IXELLES. Rue du Mail, 50 – Établissements D'Ieteren (arch. R. Stapels, 1962-1967)
(= en cours d'inscription sur la liste de sauvegarde comme monument de la totalité du bâtiment Stapels, en ce compris le mobilier qui en fait partie intégrante)
Avis préalable : Réhabilitation et transformation
Demande de BUP – DPC du 11/04/2023 et réunion du 12/04/2023

Avis de principe de la CRMS

Plans existant et projeté du Showroom/ hall d'accueil (niveau 0) (extr. du dossier de demande)

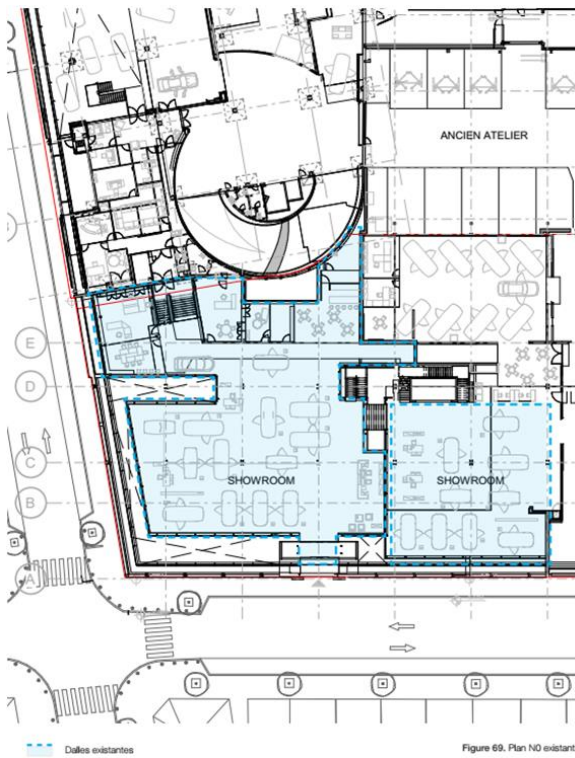
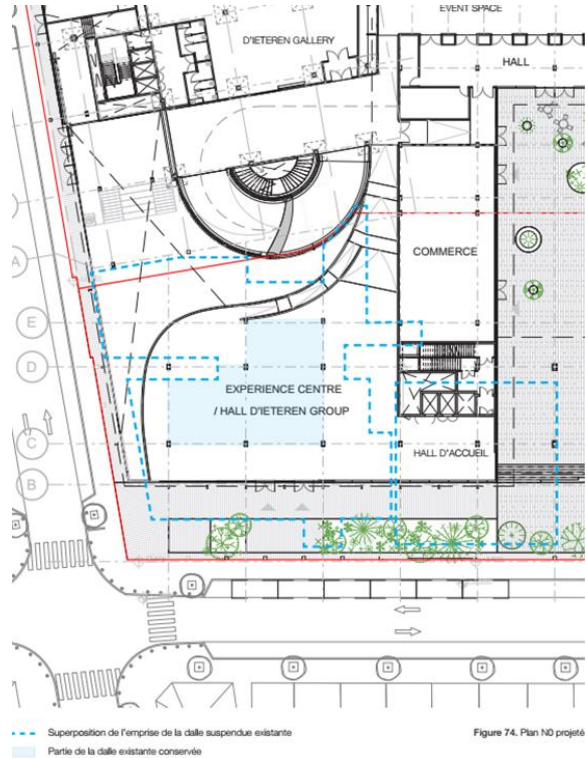
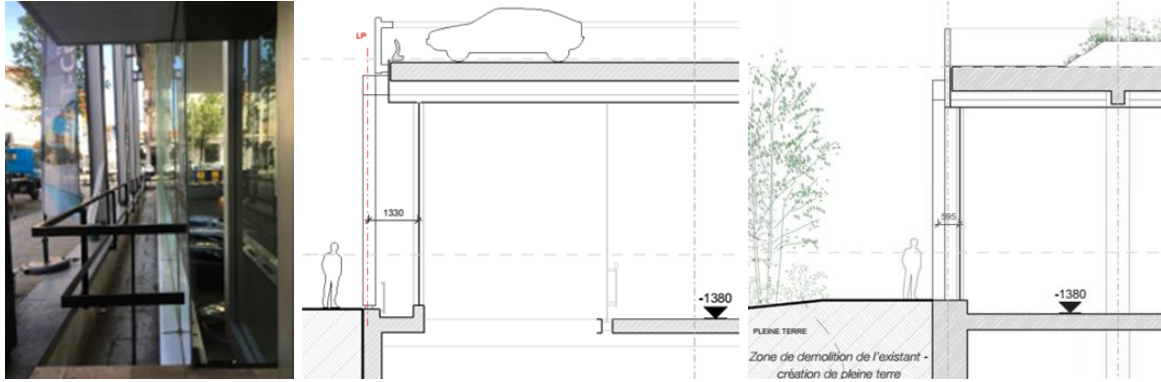
La CRMS est favorable à la création d'un espace public au sein de l'îlot, actuellement très dense, et à la transformation de la toiture de l'infrastructure en jardin. Bien que comprenant la volonté de créer une bande de pleine terre le long de la rue du Mail, elle n'accepte toutefois pas la mise en retrait du **showroom**, car le jeu de volumétrie entre le socle et la superstructure fait partie de la nature même du bâtiment Stapels. Afin de pouvoir faire évoluer le site, la CRMS accepte la **démolition de la rampe**, l'accès en voiture à la toiture du socle perdant en effet son sens dans le nouveau contexte. Elle attire cependant l'attention sur l'importante modification que cela instaurera dans le déroulé de la rue et recommande de soigner tout particulièrement les raccords entre la volumétrie des parties basses et l'accès à la nouvelle place pour garantir une composition équilibrée.

La Commission demande de **conserver le showroom** à l'angle des rues Américaine et du Mail (la première esquisse du projet semblait le conserver) : la conservation doit porter sur l'entièreté du showroom, intérieure et extérieure, à savoir sa volumétrie initiale, l'exosquelette et la distance entre celui-ci et la devanture (l'intégration d'une coupure thermique est acceptée mais ne devra en rien altérer l'aspect), la structure avec tirant à l'intérieur, le vide donnant sur le -1, les circulations, les finitions et éléments de décors d'origine du showroom. La seule intervention qui pourrait être acceptée est la suppression d'une travée du show-room du côté de la nouvelle place mais cette intervention doit encore être étudiée en détail et affinée. La CRMS souscrit aussi au principe de la création d'une liaison avec la « rampe Badoux », afin de revaloriser cet élément et d'en faire un pivot attractif entre les différents espaces, et admet également l'adaptation des bureaux (second jour) au fond du showroom. Elle demande cependant de ne pas démolir les deux travées faisant la jonction entre le bâtiment de Badoux, côté rue Américaine, mais de conserver l'articulation entre les deux entités telle qu'elle existe, d'autant plus que le showroom devrait aussi être maintenu au-delà de l'angle.

Vue existante du bandeau terminant le socle – Détail de la matérialité du bandeau/nez de dalle projeté - Vue en coupe de la façade de la place centrale, avec canopée reprenant le nez de dalle (extr. du dossier de demande)

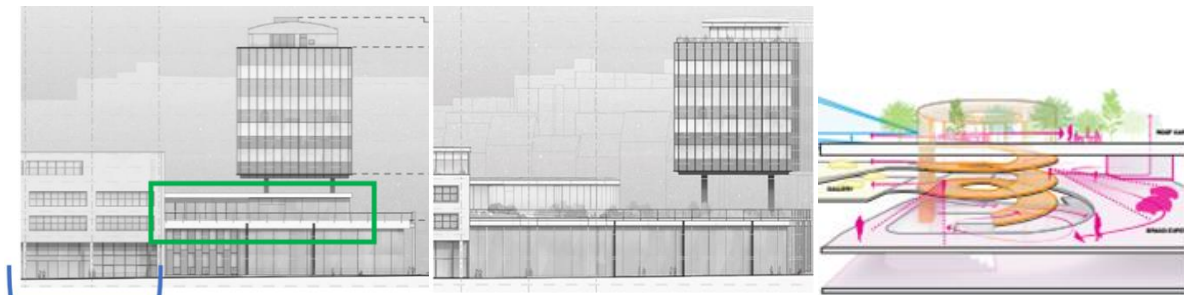
Concernant le capotage du nez de dalle, la CRMS insiste aussi pour sa conservation (ou restitution si nécessaire à l'identique) au niveau du showroom, en maintenant les matériaux existants (dalles aluminium de couleur grise) de ce bandeau. Dans la demande, il est en effet proposé d'unifier le langage architectural sur l'ensemble du projet en instaurant un « trait d'union » - via le capotage du nez de dalle - sur pratiquement tout le périmètre du projet et en faisant référence à la matérialité de couleur cuivrée de la superstructure. La CRMS estime que la prolongation du capotage telle que proposée pourrait être très répétitif et qu'il n'y a pas lieu d'unifier les différentes parties (originelles et nouvelles). Elle demande que les parties de façade construites en prolongation de l'existant se démarquent de manière fine des façades Stapels, sans reproduction à l'identique.

Nouveau mur-rideau (extr. du dossier de demande)

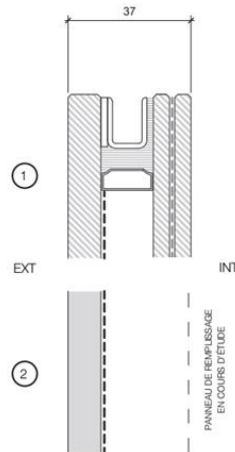
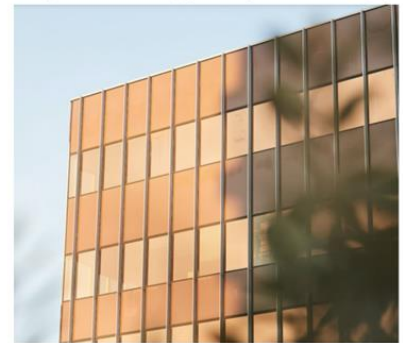
- ✓ compte-tenu de l'état sanitaire de la **façade**, de son design initial et des enjeux énergétiques actuels, la Commission accepte le remplacement intégral des éléments constituant les murs-rideaux (châssis, vitrages, allèges, profils suspendus). Tout en admettant que des modifications soient apportées aux détails (fixations, coupures thermiques, ...), elle souhaite que les nouveaux éléments reproduisent fidèlement l'aspect extérieur si caractéristique des façades Stapels notamment au niveau des détails constructifs (même teinte de gris acier pour les nouveaux profils en aluminium, vitrages, détails des cache-joints à étudier, teinte similaire à l'existant pour les allèges en verre émaillé, ...). Il n'est pas acceptable de gommer ou d'uniformiser la façade. Il est essentiel d'étudier finement chaque détail et de réaliser des prototypes à évaluer in situ,

Coupes longitudinales existante et projetée – Modénatures existante et projetée de façade côté Mail (extr. du dossier de demande)

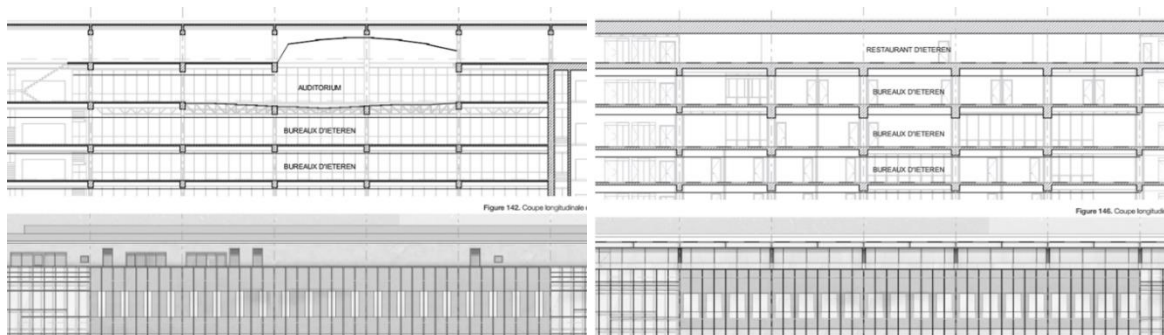
- ✓ concernant le niveau 6, la Commission accepte le changement plein/vide entre vitrages et allèges, dont l'impact visuel est mineur à l'échelle de la façade du bâtiment (et qui, de plus, correspond à certains plans d'archives). L'usage de bureaux à cet étage semble aussi approprié. Par contre, au niveau 7, le changement en façade (rythme des fenêtres verticales) n'est pas convainquant. La Commission demande de conserver le rythme actuel (ou le cas échéant de proposer une alternative plus adaptée au langage architectural de la façade). Elle n'a en revanche pas de remarque sur la création d'une trémie intérieure,

Plans d'un étage courant existant et projeté - Vue de la façade existante (noyau de circulation) et visualisation de la façade projetée (extr. du dossier de demande)

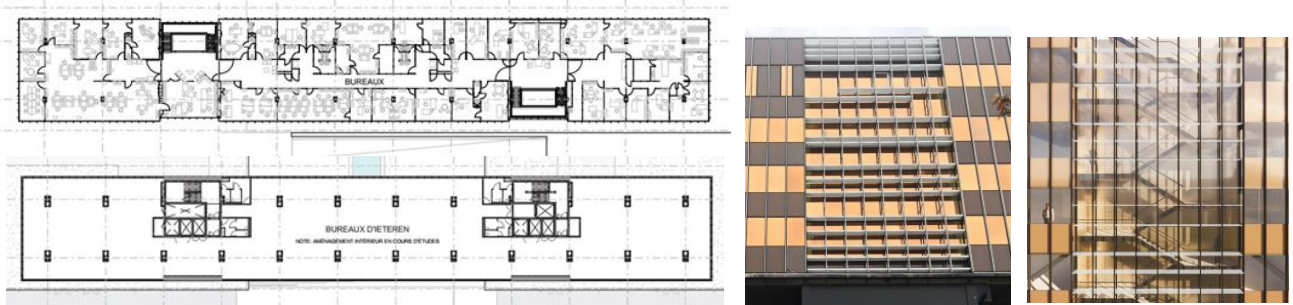
La Commission estime que les interventions prévues sur les noyaux ascenseurs/cages d'escaliers ne sont pas acceptables au regard de la qualité spatiale et du principe de distribution de l'agencement des noyaux existants à l'intérieur du bâtiment. Tout en comprenant les impératifs de mise aux normes de sécurité incendie, elle demande que des alternatives soient proposées pour maintenir en l'état ces deux circulations verticales. Elle demande également que l'aspect des façades existantes soit conservé au niveau des noyaux de circulation, ce qui signifie d'une part maintenir la dissymétrie entre les façades à rue et en intérieur d'îlot et, d'autre part, de conserver les vitrages et brises-lames identiques à l'existant.

Élévation et plan projetés du dernier niveau (extr. du dossier de demande)

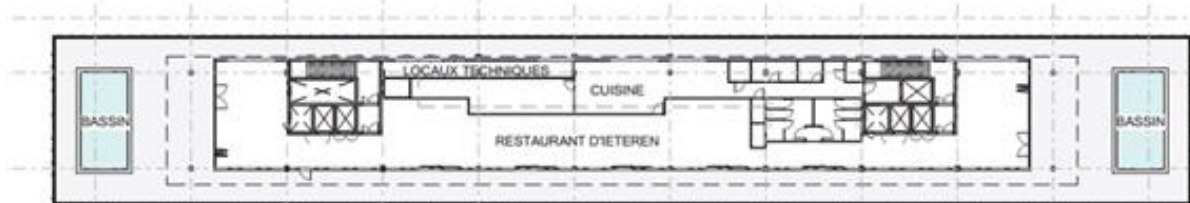
La Commission est favorable à cette revalorisation appropriée du toit-terrasse historique, qui s'inspire largement de l'esprit de la toiture d'origine et améliore l'esthétique du bâtiment avec ce nouveau couronnement.

Vues existante et projetée de la sous-face et détail des cassettes d'aluminium proposées (extr. du dossier de demande)

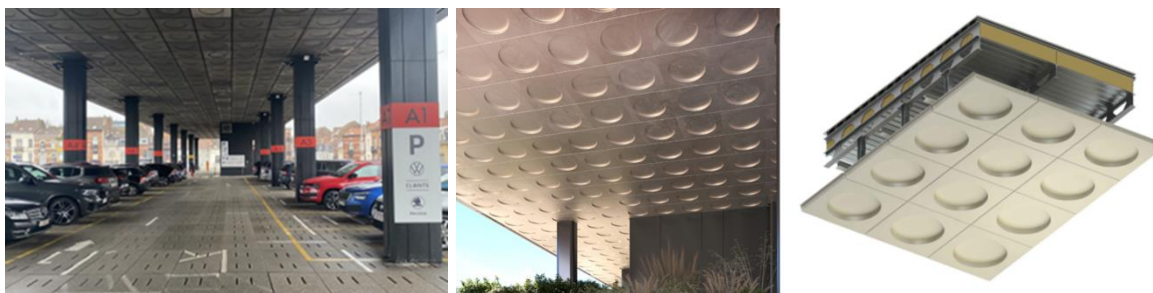
- ✓ concernant la sous-face de la tour, la Commission accepte le changement de ces dalles vu la présence d'amiante dans le fibrociment, mais souhaite que la matérialité de ce plafond soit identique à l'origine, à savoir un matériau non métallique.
